Dot. postępowania: „Adaptacja i modernizacja pomieszczeń w budynku Zespołu Ośrodków Wsparcia przy ul. Lotniczej 5 w Bielawie z przeznaczeniem na Środowiskowy Dom Samopomocy dla osób ze spektrum autyzmu lub niepełnosprawnością sprzężoną - etap II'.

W związku z otrzymanym zapytaniem od wykonawców, działając na podstawie art. 38 ust. 2 ustawy z dnia 29 stycznia 2004 roku - Prawo zamówień publicznych (Dz.U. z 2019 r. poz. 1943), przekazujemy wyjaśnienia treści specyfikacji istotnych warunków zamówienia, zwaną dalej siwz, w postępowaniu o udzielenie zamówienia publicznego dla ww. zadania.

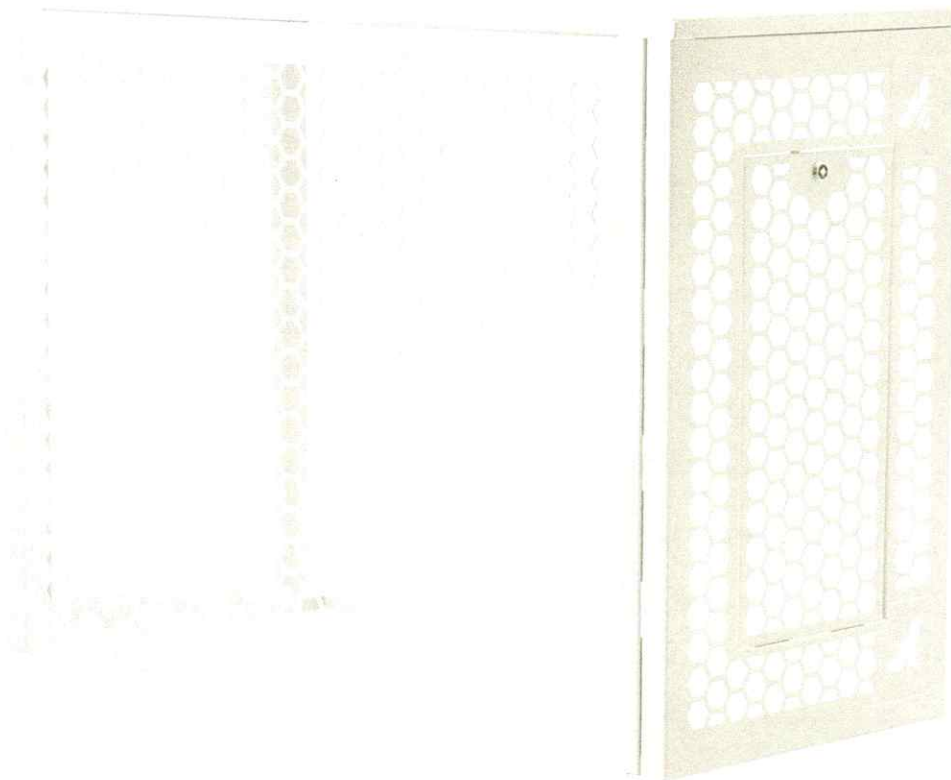
4. Czy zamawiający posiada oprócz podanych w SIWZ parametrów obudów klimatyzatorów dodatkowo informacje dot. przedmiotowych obudów, np. zdjęcie?

Odpowiedz: Obudowa urządzenia zewnętrznego ma być zgodna z parametrami zawartymi w SIWZ, z każdorazowym uwzględnieniem rodzaju montowanej jednostki. Konstrukcja ma uwzględniać swobodny przepływ powietrza z i do urządzenia, niezależny dostęp do serwisowania oraz spełniać wymogi estetyczne. Poniżej poglądowy rysunek obudowy wymaganej przez Zamawiającego.
